VASTINE NAAPURIEN HUOMAUTUKSIIN

Toimenpidelupa 23-0018-T

Tunnus "ELISA / TuorilaE"

Karkkilan kaupunki
Rakennusvalvonta

Liite 1 julkisivupiirustus päivätty 13.3.2023 RAM muutos M1

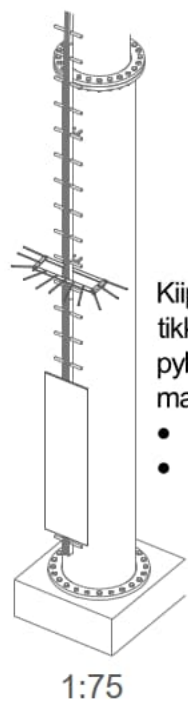
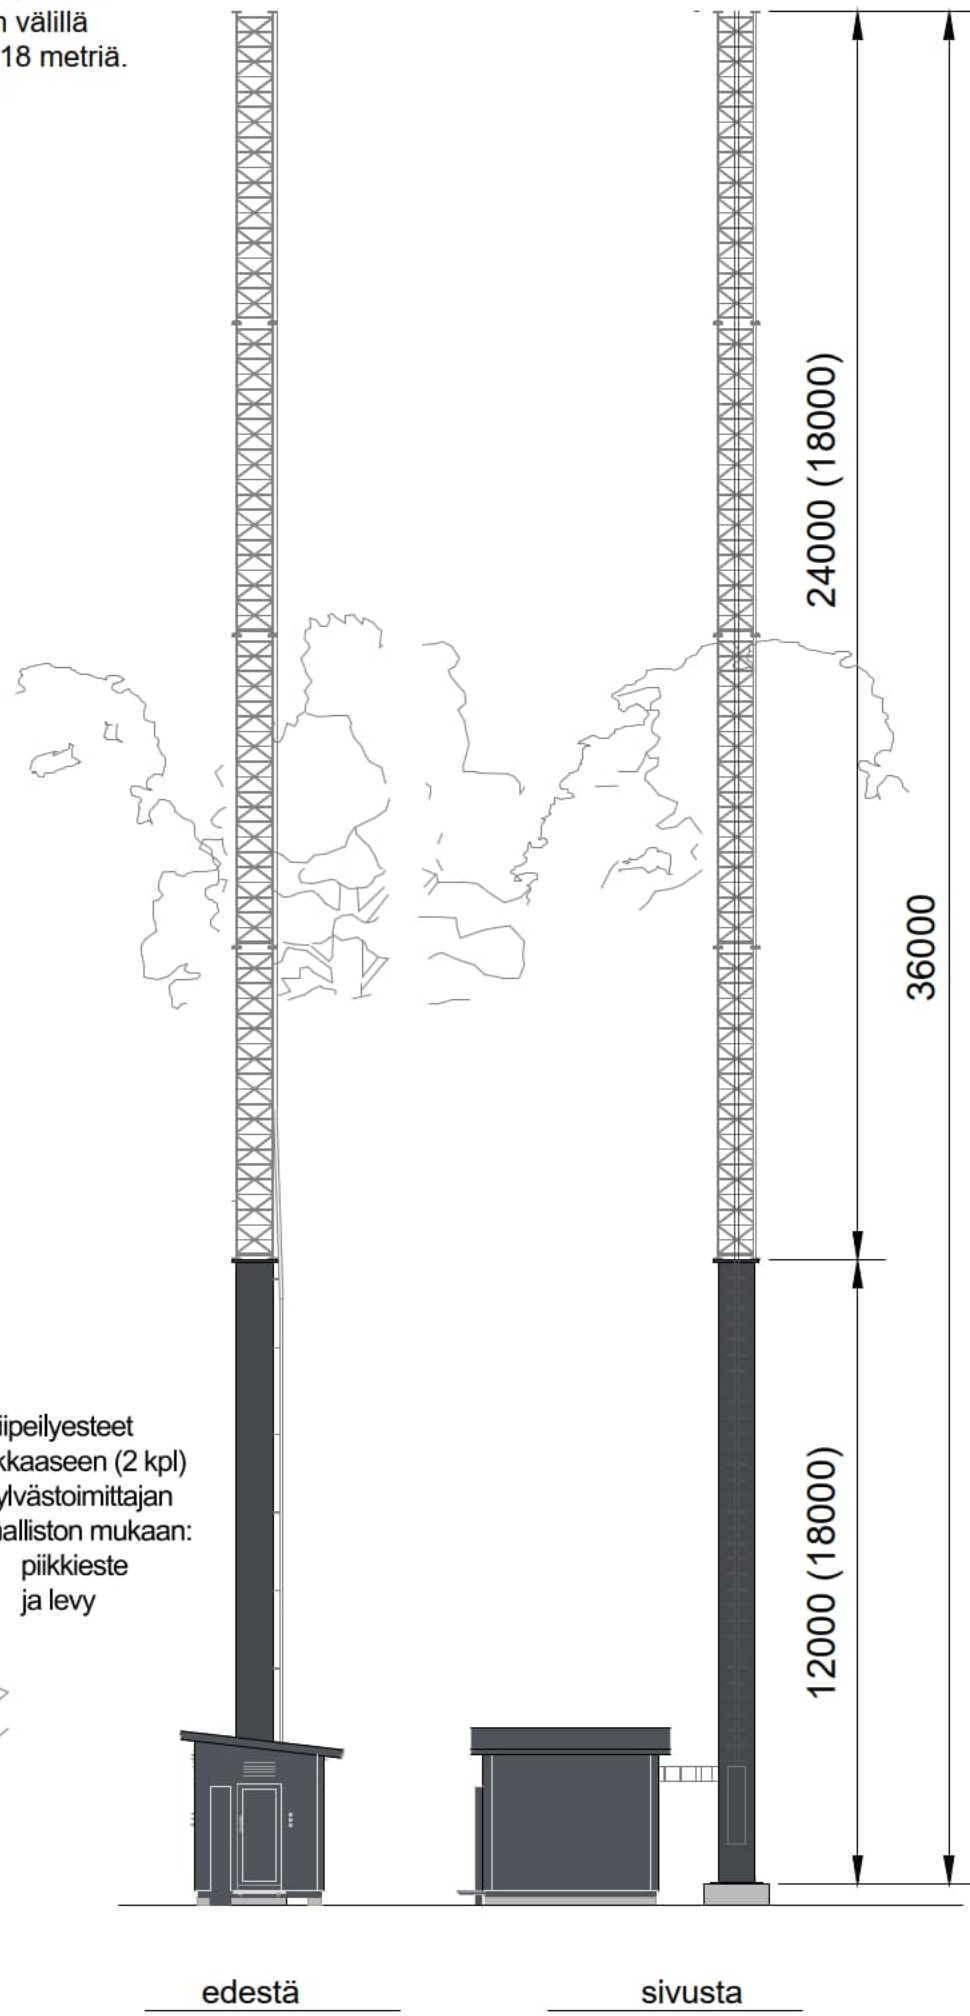
1. Vastine huomautukseen: Maston korkeus ja etäisyys lähimpään asuinrakennukseen

M1 muutos 13.3.2023/Tsa maston korkeus muuttunut, uusi korkeus h=36m

"Esteettinen haitta: Elisa toteuttaa maston 36m:n korkuisena, joka on visuaalisen ilmeen kannalta sirompi vaihtoehto. Laitesuojan ympäristö maisemoidaan."

Hakijan on tehnyt kompromissin radioteknisen kuuluvuuden kanssa ja kiinnittänyt huomiota parhaalla mahdollisella tavalla maisemallisiin arvoihin. Tuorilan maston etäisyydet asutukseen ovat tyyppillisiä ja hanke ei poikkea vastaavista hakijan toteuttamista tukiasemakohteista."

Liite 2 asemapiirros päivätty 13.3.2023 RAM muutos M1

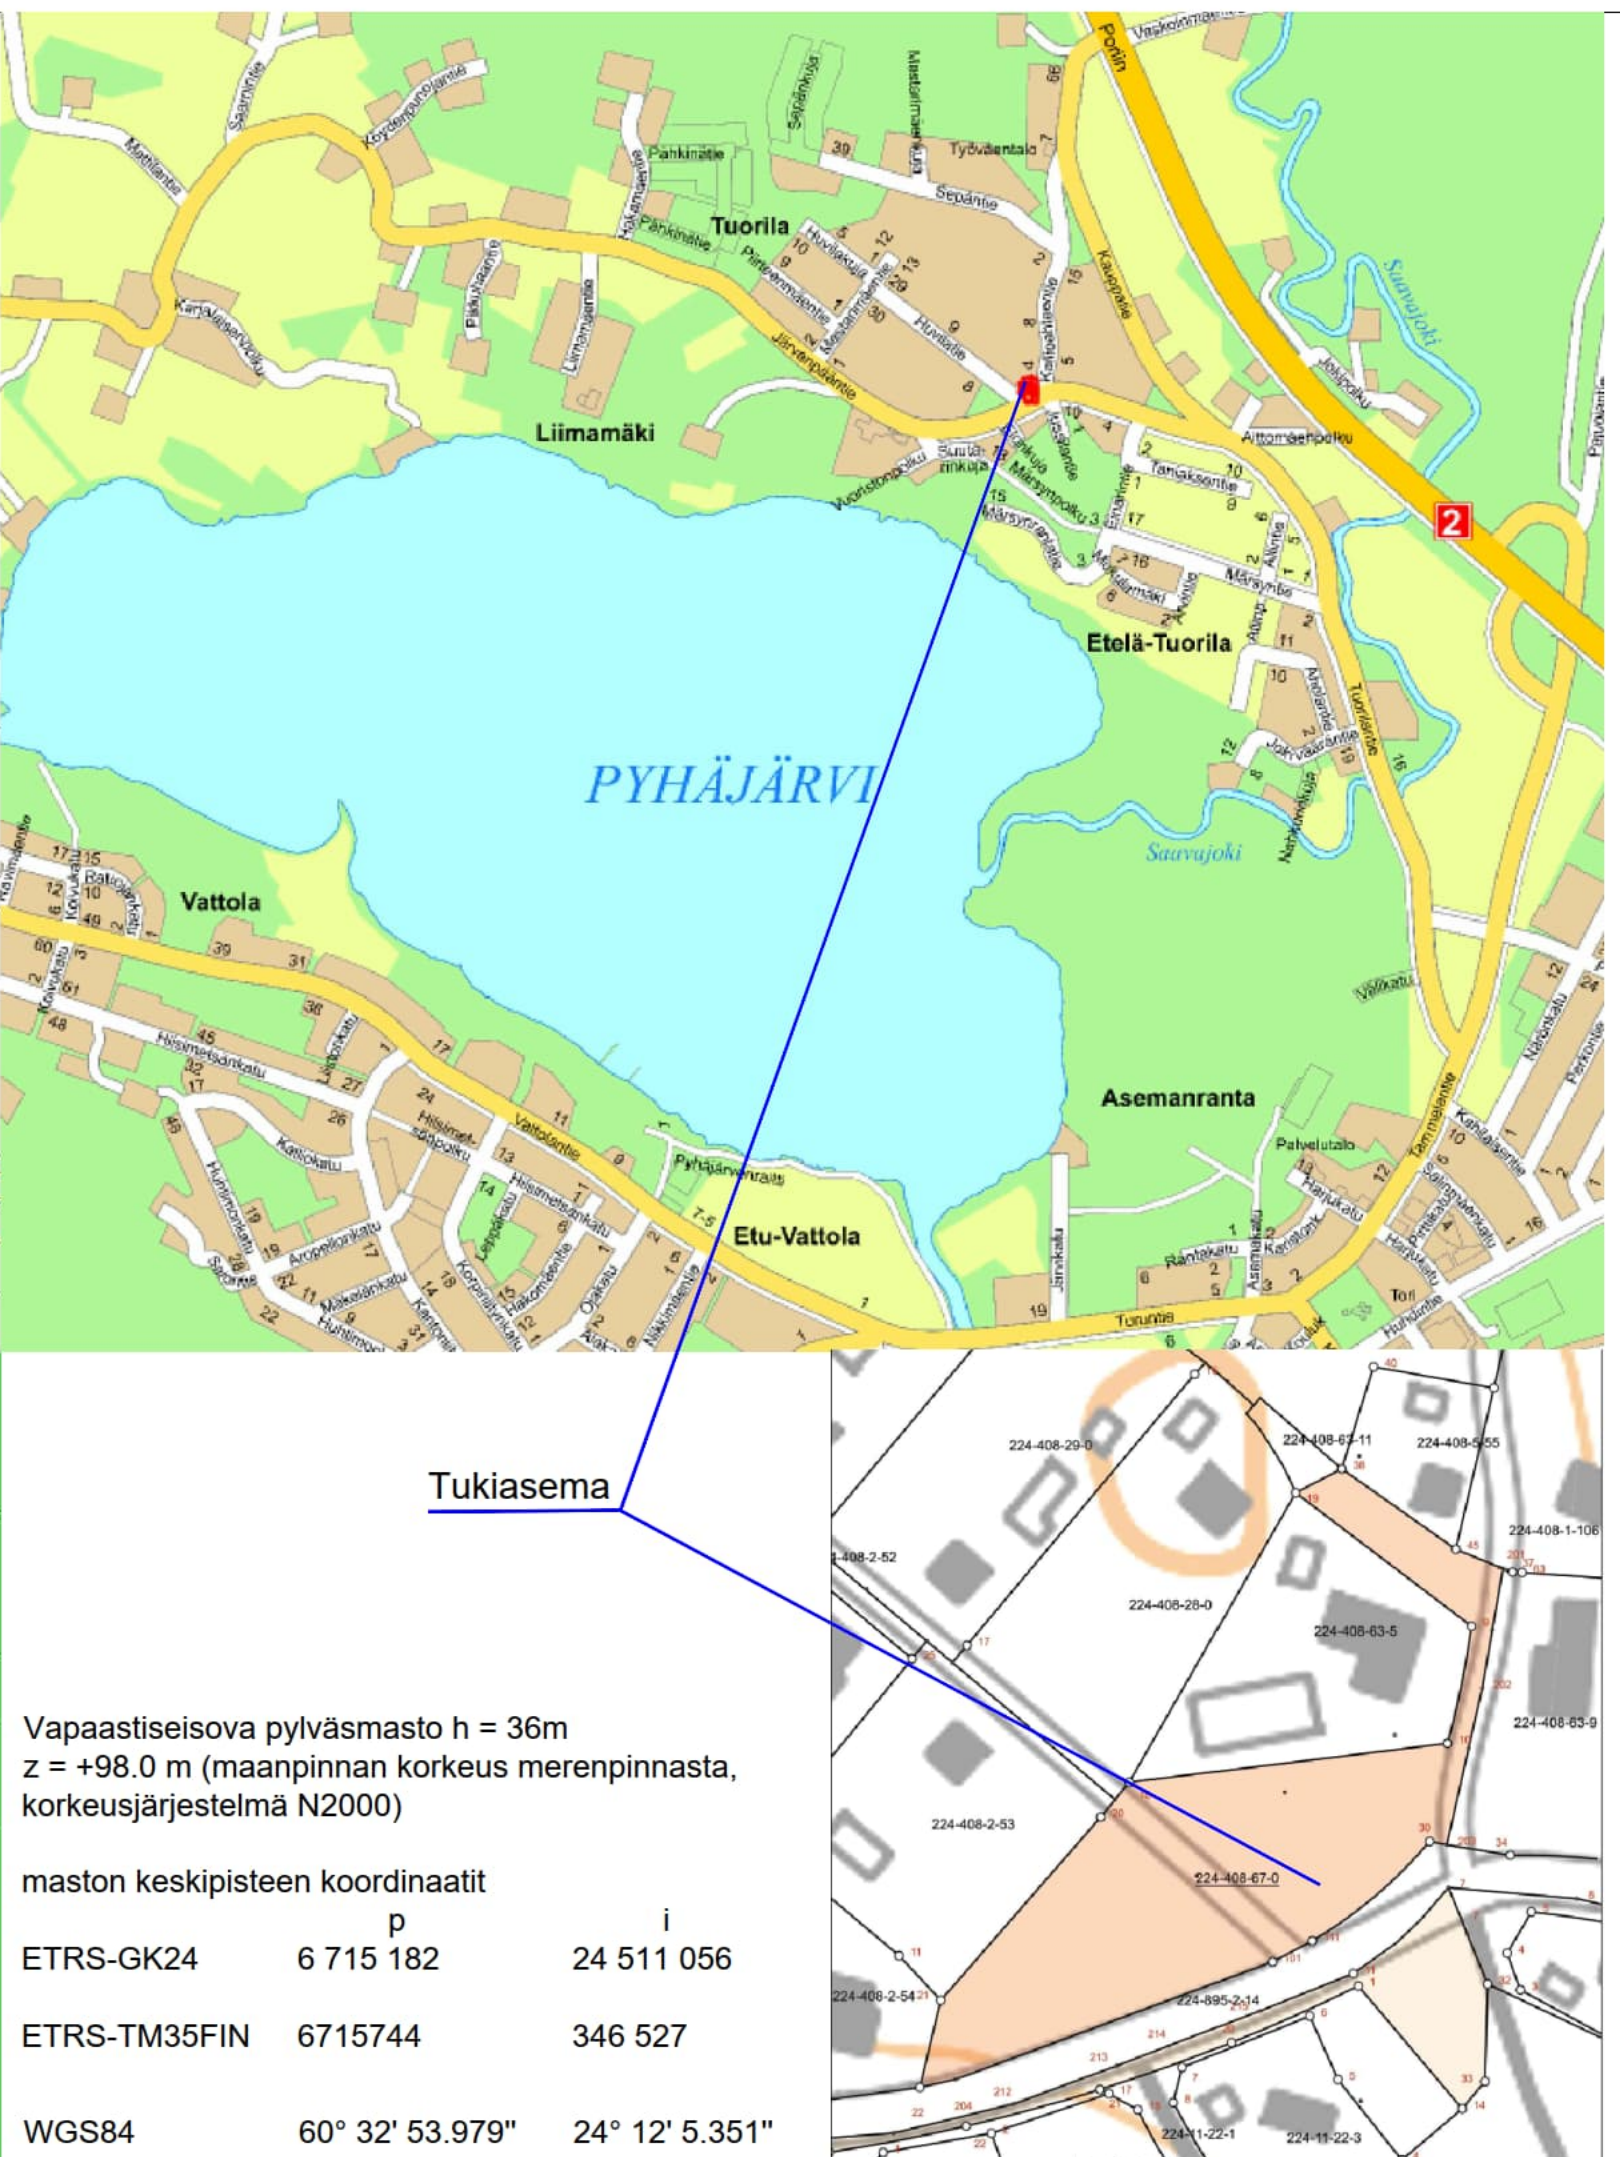
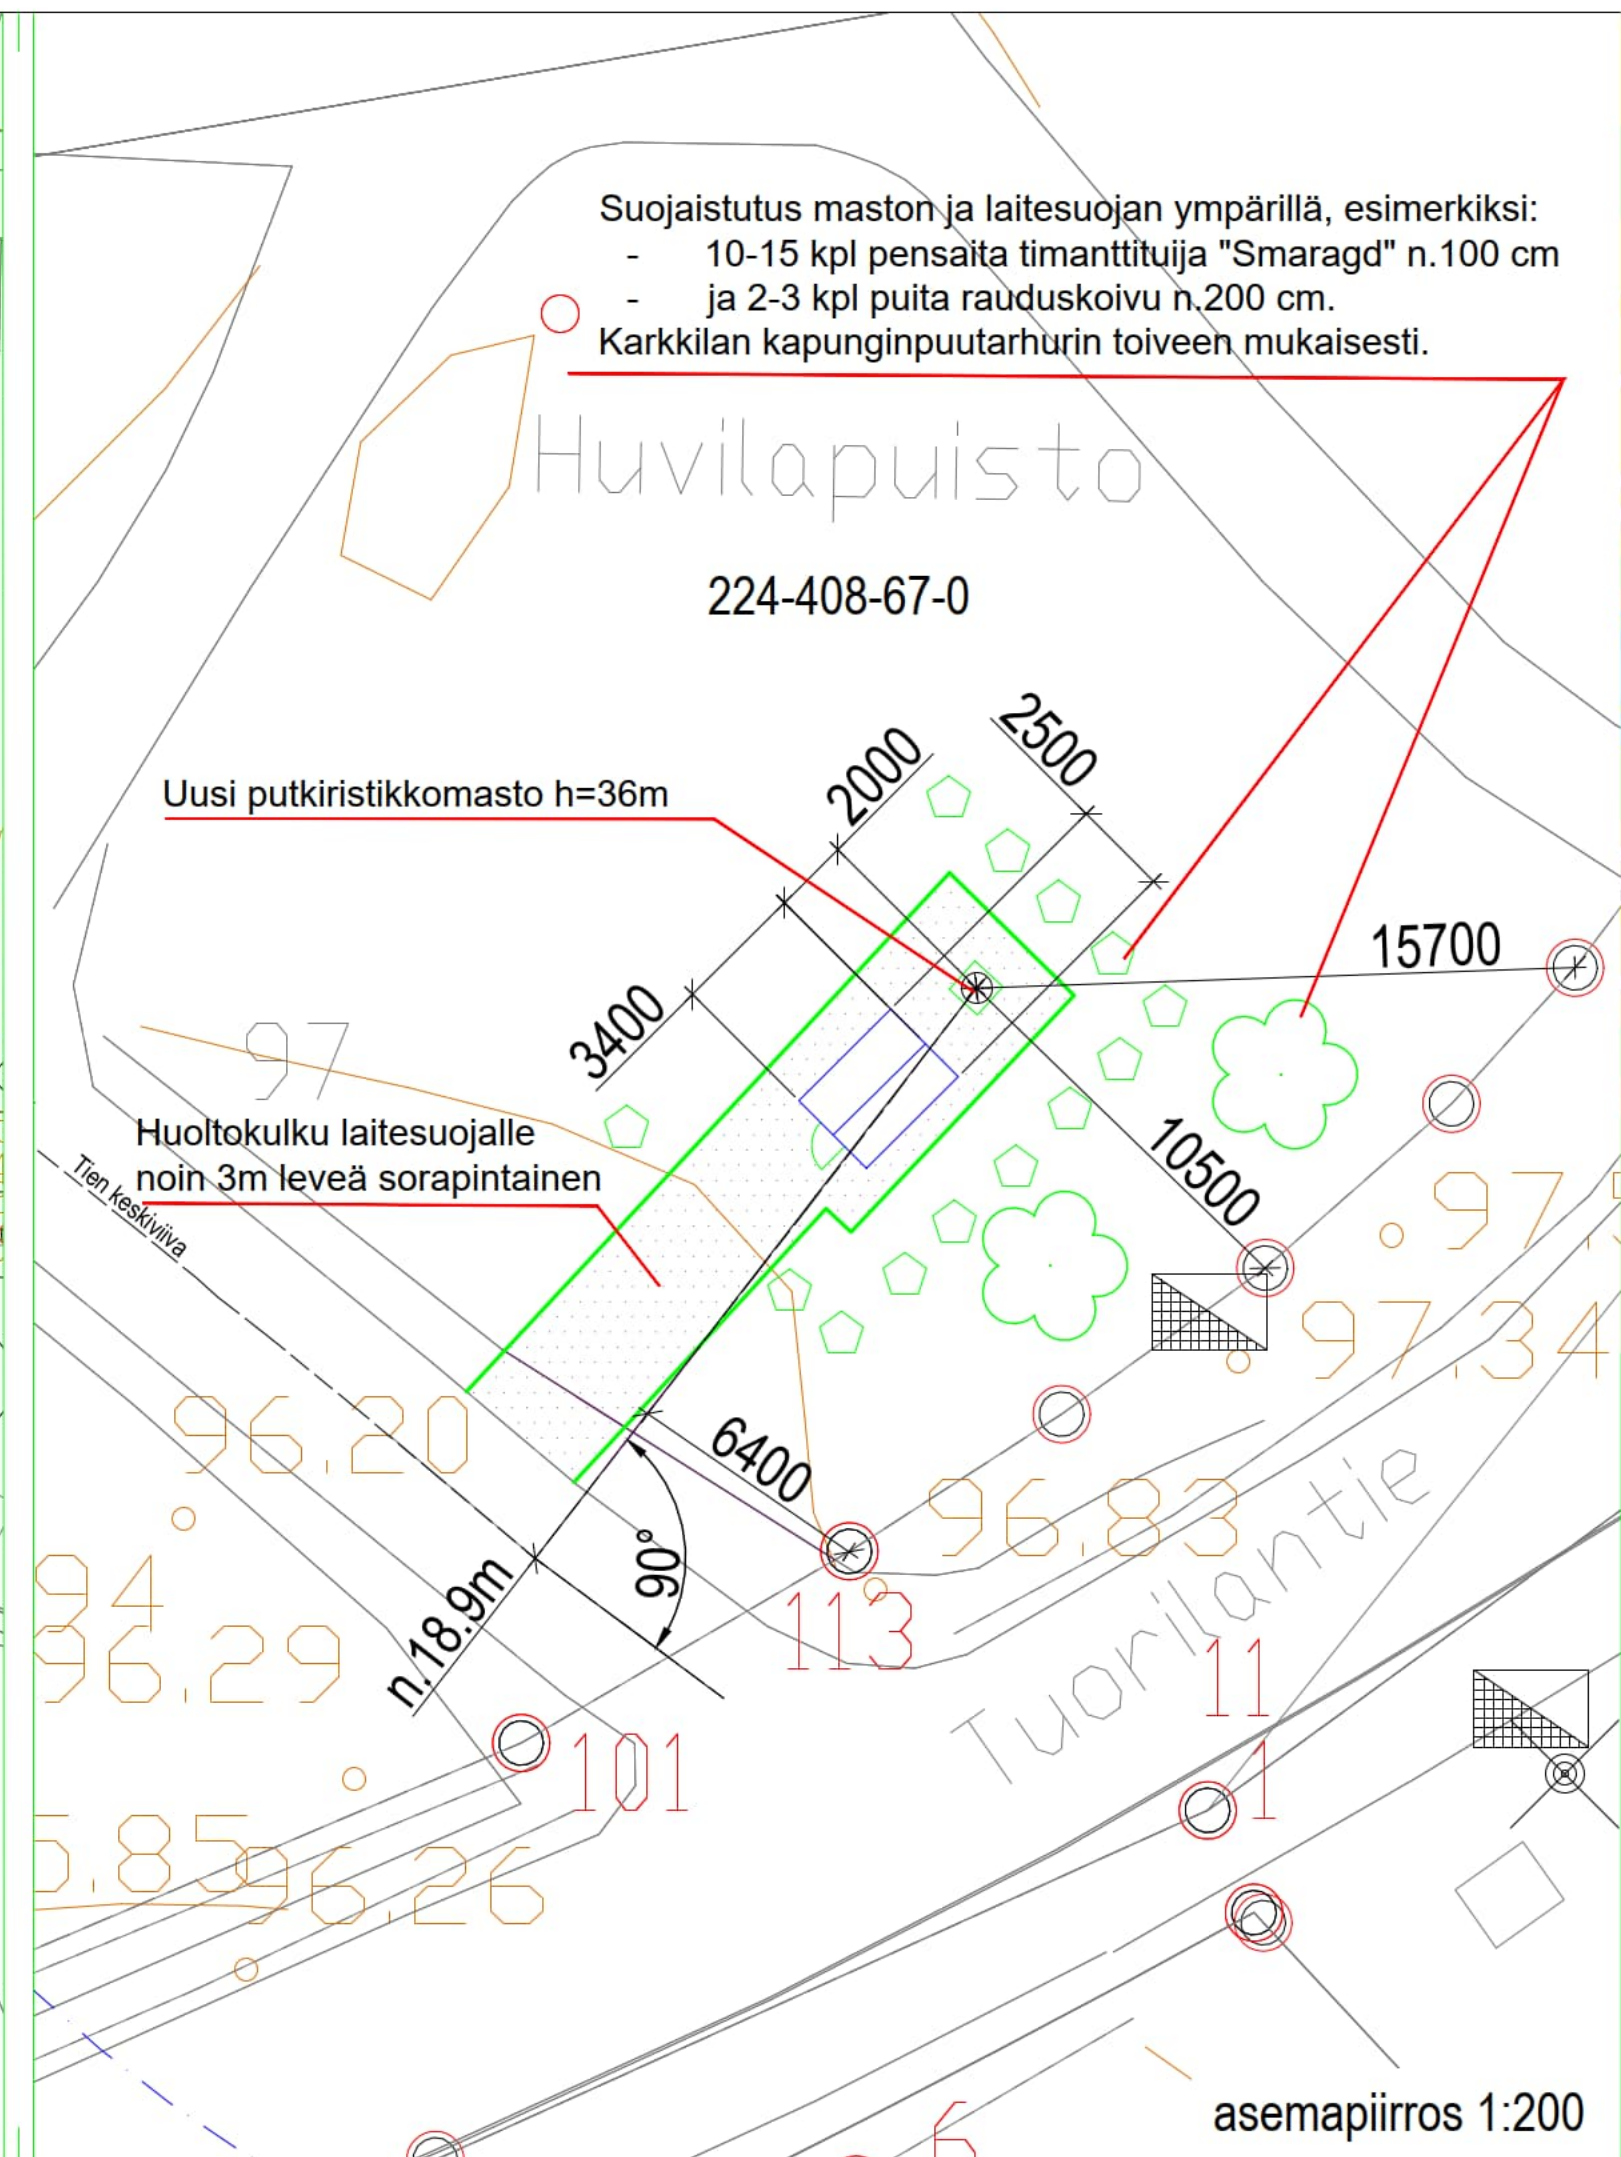
M1 muutos 13.3.2023/Tsa maston korkeus muuttunut, uusi korkeus h=36m
